ANAC

ADVERTENCIA 185/DAG

Posibilidad de rotura del bulón de toma interna de ballesta del tren principal.

Figure 18. Main Gear Installation

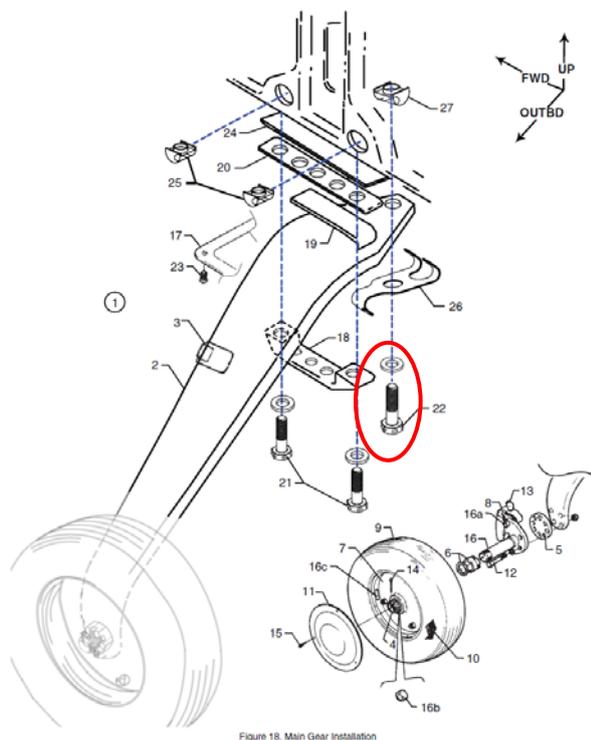
1- En diciembre de 2015, un PA-38-112 sufrió un accidente a causa de la rotura del bulón de toma interna de una de sus ballestas del tren de aterrizaje. El mencionado bulón está identificado como el Ítem N° 22 de la Figura 18 del Catálogo Ilustrado de Partes (CIP), como se observa en la imagen siguiente:

En 2009 Piper emitió el SB 1200, el que aprueba la instalación de nueva ferretería para fijar las ballestas. En él se indica como ítem 22, un bulón NAS 6607H22, cuya instalación requiere un torque de entre 270 a 300 lbs-in, montado con arandelas AN960-716/-716L y tuercas BARREL NAS577B7A.

Previo al Piper SB 1200, el Ítem 22 era un bulón AN7-14A, cuya instalación requería un torque de entre 450 a 500 lbs-in, montado con arandelas AN960-716/-716L y tuercas BARREL 2452-70 (para los S/N 38-78A0001 hasta 38-78A0446 inclusive) ó NAS577-7A (para los S/N 38-78A0447 en adelante)

- (a) En los Clamps, ítem 18 de la figura 18 del CIP
- (b) En los bulones, ítems 21 de la misma figura
- (c) En las arandelas instaladas con dichos bulones.
- (d) En las tuercas de dichos bulones, ítems 25 de la misma figura.

Pero nada requiere de los bulones de la **FIJACION INTERNA**, Ítems 22.

- 1- A los propietarios, operadores, que lo antes posible concurren a su TAR de confianza para dar cumplimiento a esta Advertencia, como así también cada vez que sufran un aterrizaje brusco o con peso excedido.
- 2- A los Talleres Aeronáuticos de Reparación, que en la próxima tarea de mantenimiento en aeronaves a las que aplica esta Advertencia, realicen lo siguiente:
 - a. Verifiquen la ferretería instalada que fija las ballestas, recomendando la aplicación del SB 1200 de Piper.
 - b. En el caso de no reemplazar los bulones, realizar un END para asegurarse que los mismos están libres de indicaciones.
 - c. Repetir este ensayo al menos cada 200 hs de operación o luego de aterrizajes bruscos o con peso excedido.
 - d. Durante la instalación de los bulones, seguir las instrucciones del fabricante, respetando los valores de torque recomendados.
